■第3回ワークショップの意見のまとめ-1

■第3回ワークショップの意見のまとめ-2

■第4回ワークショップの意見のまとめ

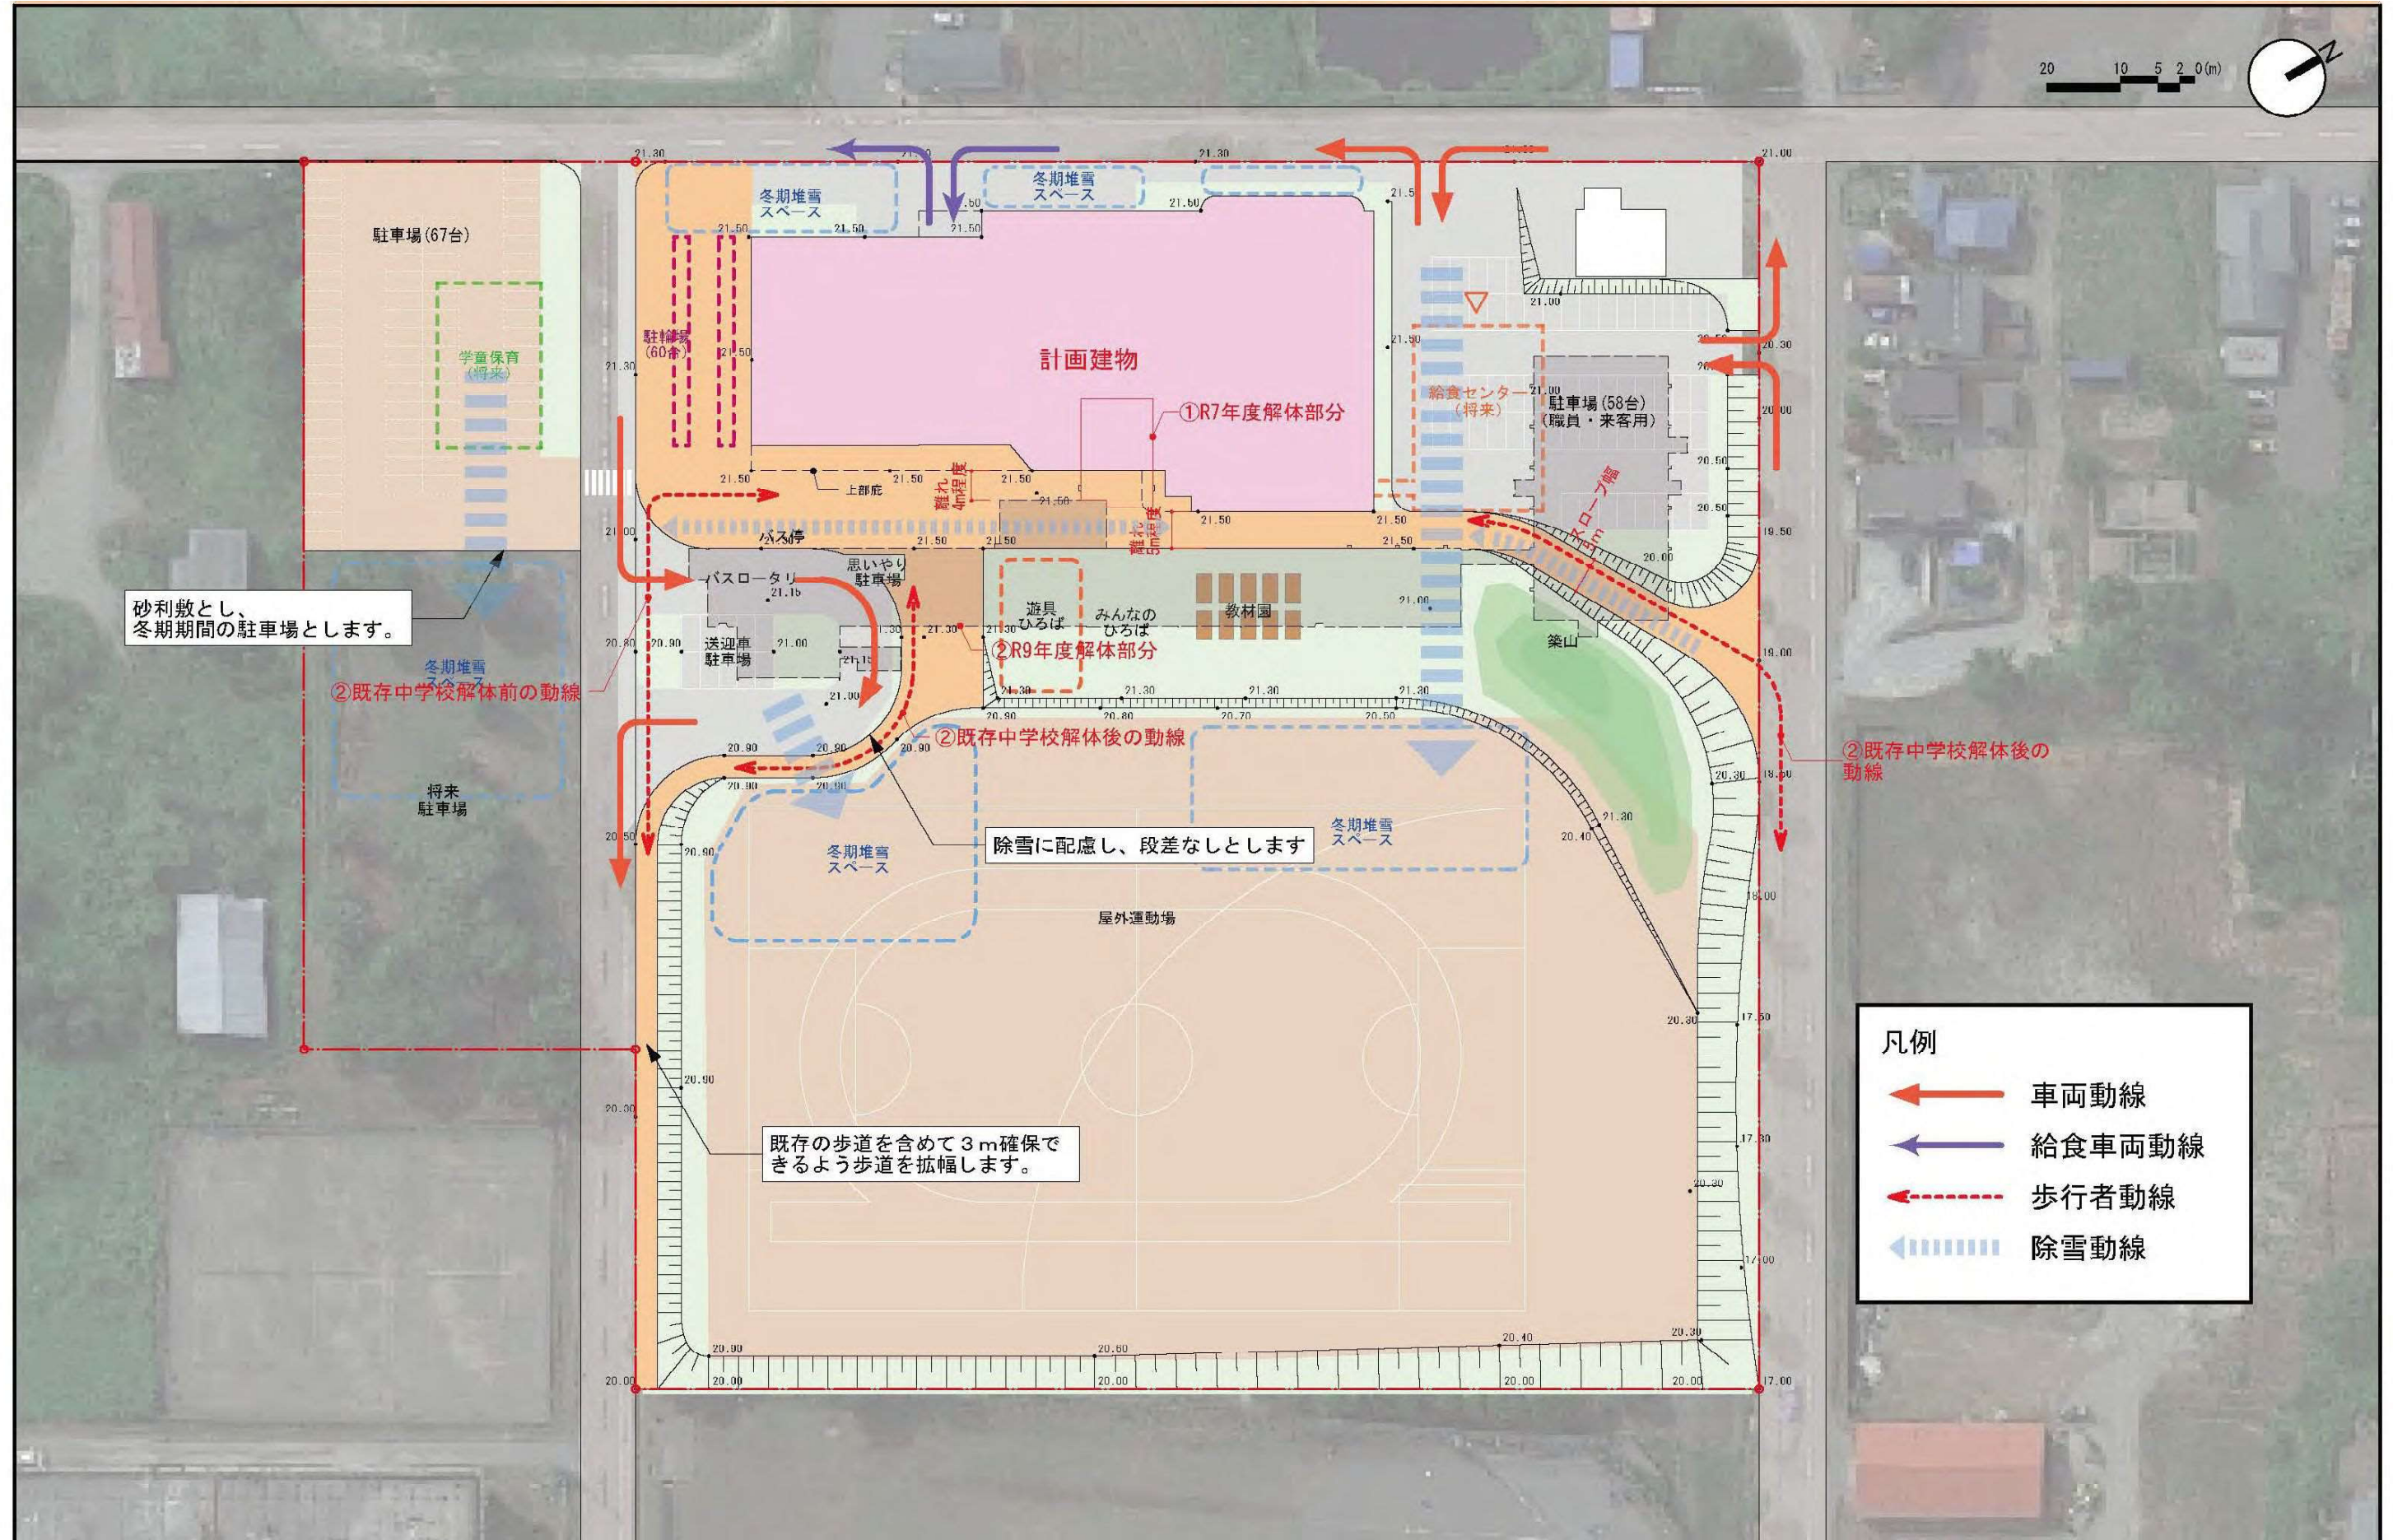
意見	回答
体育教師が授業の準備などを行う、体育教官室が足りない。	体育教官室を設けます。
体育館の空調設備はどのように考えているか。	ZEBを目指しているため、化石燃料はできるだけ使わないようにしたいと考えています。校舎はエアコンで、体育館は気積が大きいのでボイラーとする予定です。
ピアノを収納できるスペースを設けていただきたい。	楽器庫からアリーナまで持ち出しできるように検討します。
アリーナは冷房なしということか。	冷房なしの想定です。
アリーナの暖房スイッチが現状体育教官室の中にあるため、管理しにくいので、スイッチは体育教官室の外に設置してほしい。	対応可能です。
アリーナ2階の児童生徒用更衣室が遠いのではないかと。基本はジャージ登校だが、試験の際などは制服で登校し、部活のために着替える必要がある。吹奏楽部などの生徒もジャージに着替えるため、アリーナの2階だと遠く感じる。	更衣室はアリーナで使うことが多く、制服登校のタイミングもあまり多くないため、アリーナの1階には体育器具保管庫を優先して配置します。現状の位置でも使いやすいよう、ステージ横に階段を設けます。

■第3回ワークショップの意見を反映した平面計画(1階)

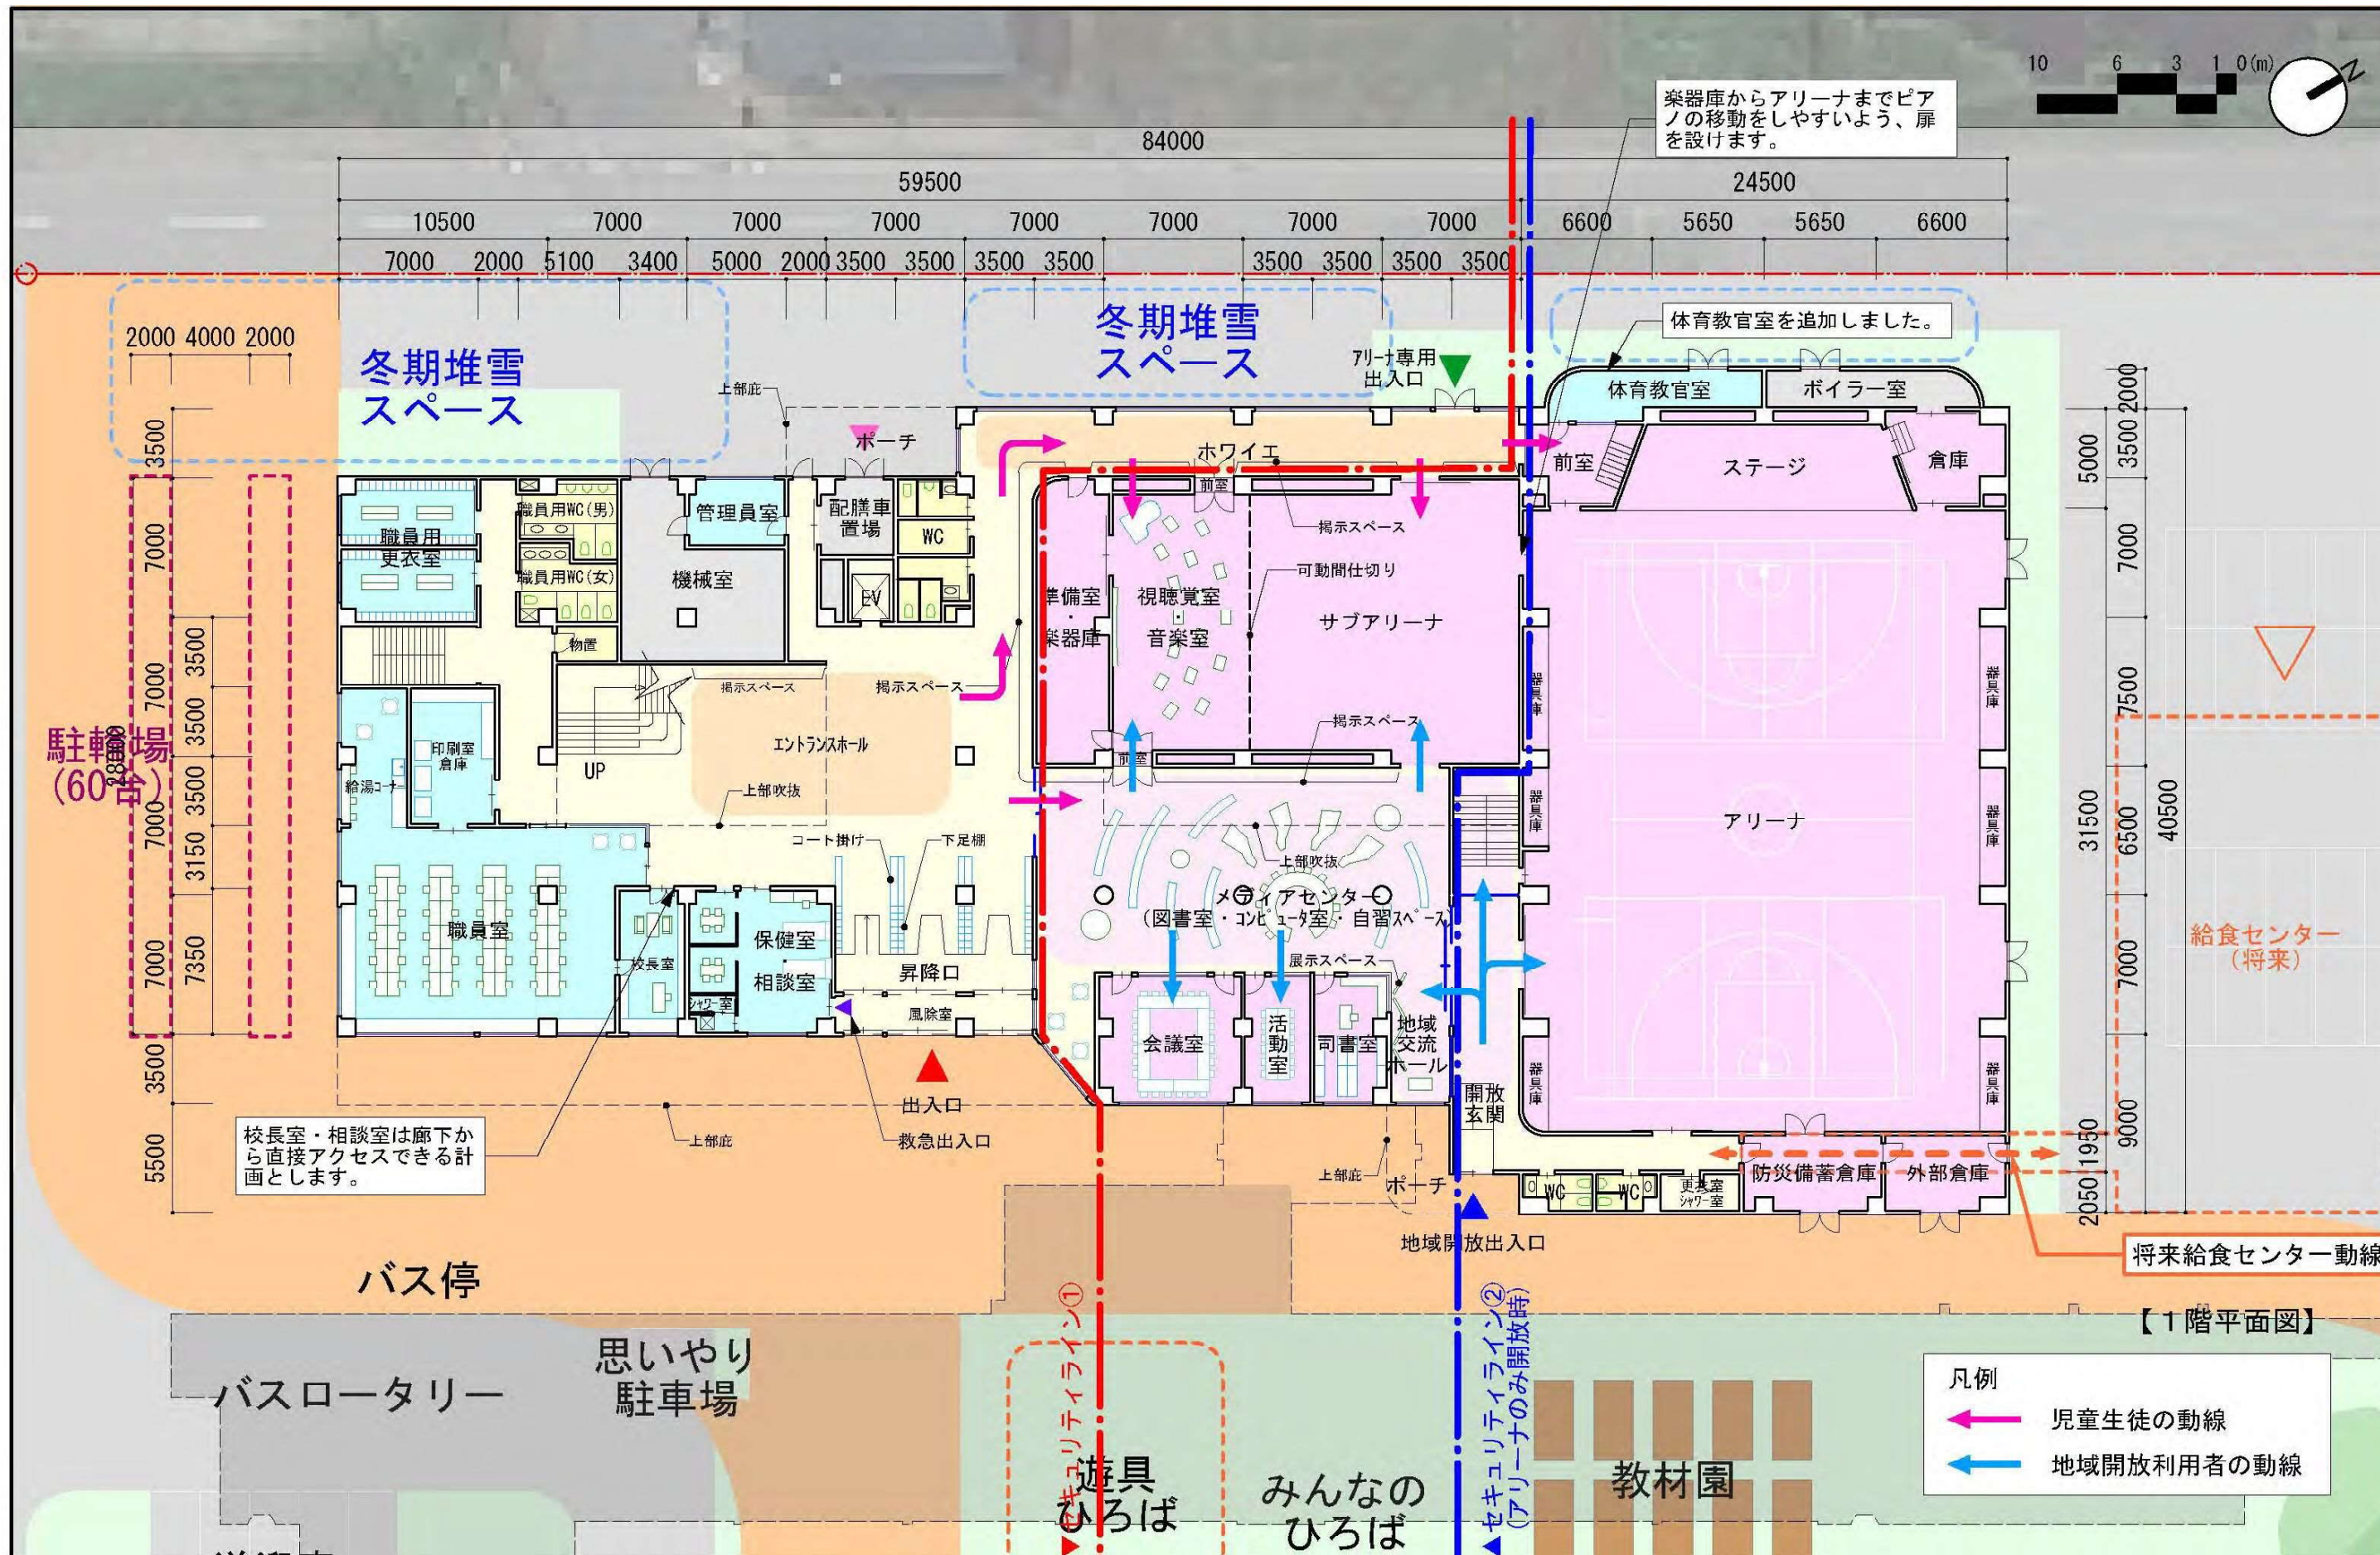
意見	回答
昇降口に職員室が面していないが、運用上問題ないか。	来客時などはインターホンと電子錠で管理する予定です。
保健室登校は昇降口から登校する必要があるということか。	保健室登校も同じ昇降口から登校することになりますが、登校の時間帯がほかの生徒とずれること、昇降口前の庇により普通教室からの視線を遮ることができることなどから問題ないと考えています。
下足箱の高さが低く、長靴を収納することができない。	長靴も収納できる下足箱を検討します。
コート掛けも低いため、裾が濡れたままになってしまうことがある。	ハンガー対応のコート掛けを検討します。

意見	回答
相談室へは、保健室を介さずとも廊下からアクセスできるようにしてほしい。	どちらも廊下から直接アクセスできるよう修正します。
校長室は来客対応などもあるため、職員室を介さずとも廊下からアクセスできるようにしてほしい。

意見	回答
トイレが廊下から奥の方まで見えるレイアウトになっている。	レイアウトを修正します。
トイレにドアは設置しないのか。	ドアを設置しないことで通路の分の面積が必要になりますが、衛生のため扉を設けないことが望ましいです。

■第3回ワークショップの意見を反映した平面計画(3階)

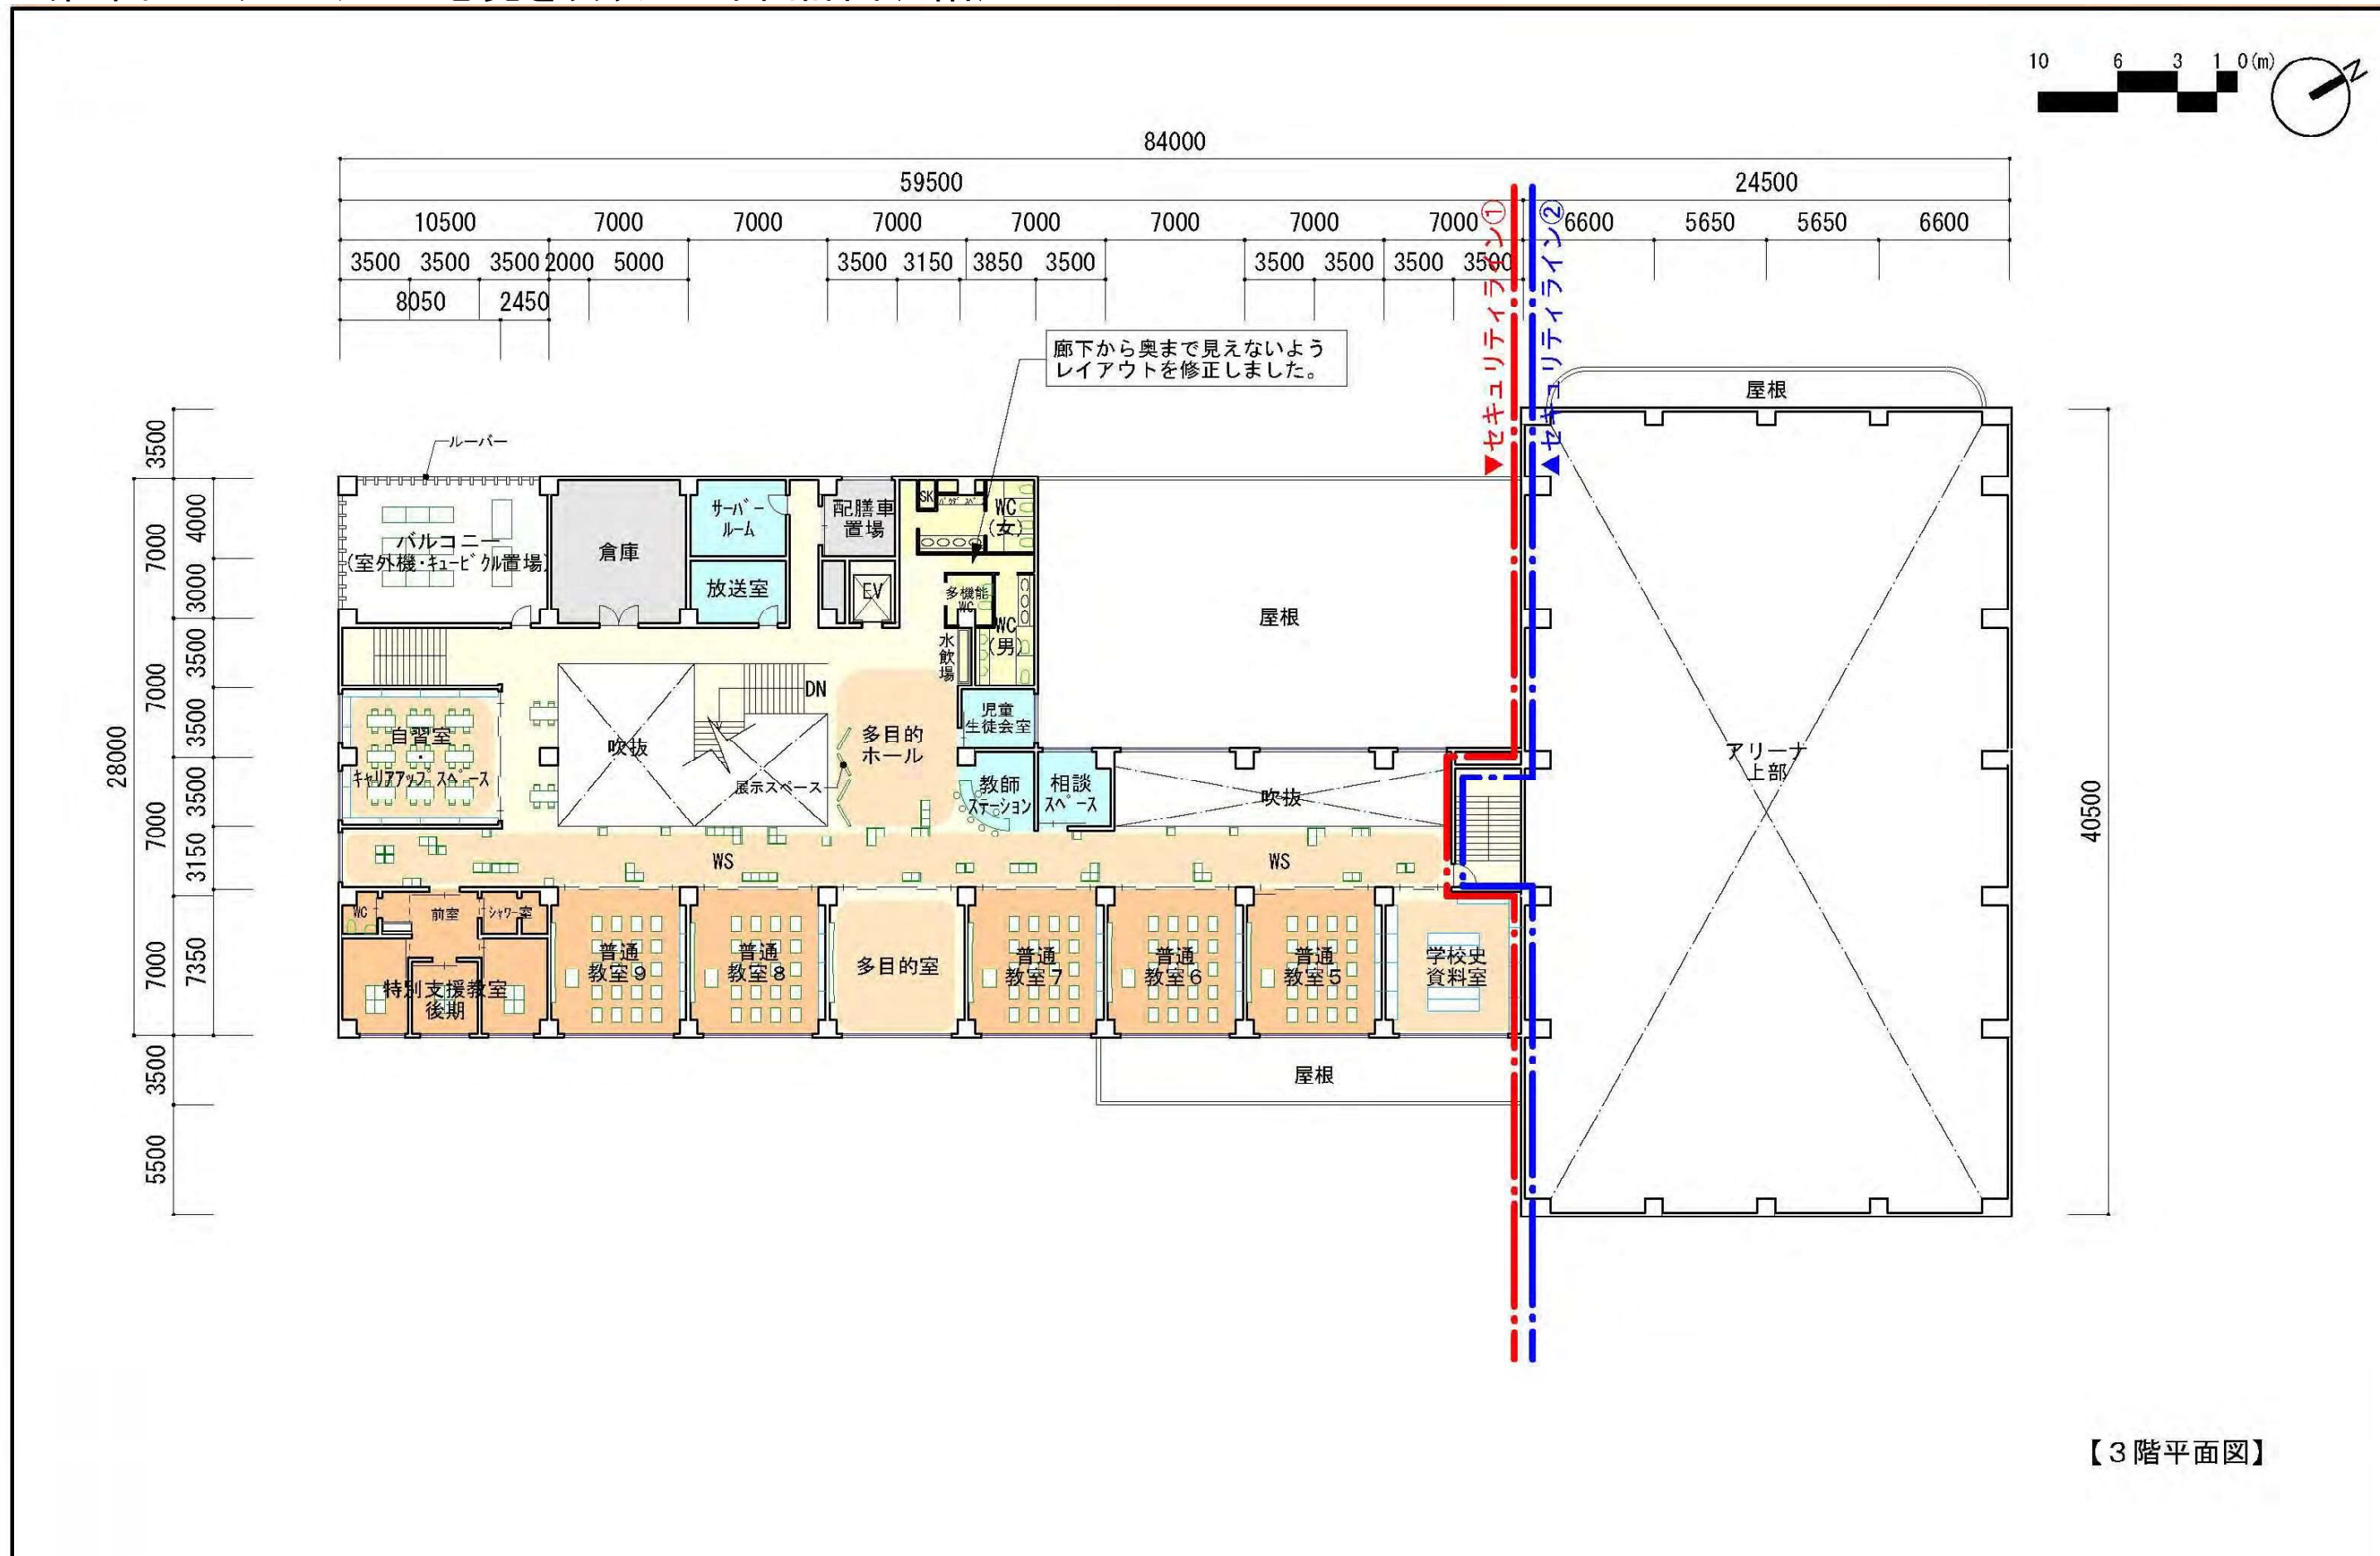
意見	回答
3階のDENは取りやめ、多目的室となってしまったが、2階のDENのようにひな壇型のものを設けた方がいいのではないか。3階にワクワクできる空間がなくなってしまったと思う。	3階にはDENは配置していませんが、キャリアアップスペースやワークスペースなど、自由に過ごせる空間と考えています。特にワークスペースは自由に家具のレイアウトを変えられるスペースとなりますので、思い思いのスペースを作ってほしいと考えています。また、大規模なDENとしては2階にひな壇型DENを設けていますが、ほかにも、階段の下やデッドスペースなどで小さなDENを各所に設けたいと考えております。
多目的室は、学校祭などのイベントの準備室などにも活用するため部屋として残してほしい。	
多目的室のようなスペースは必要。
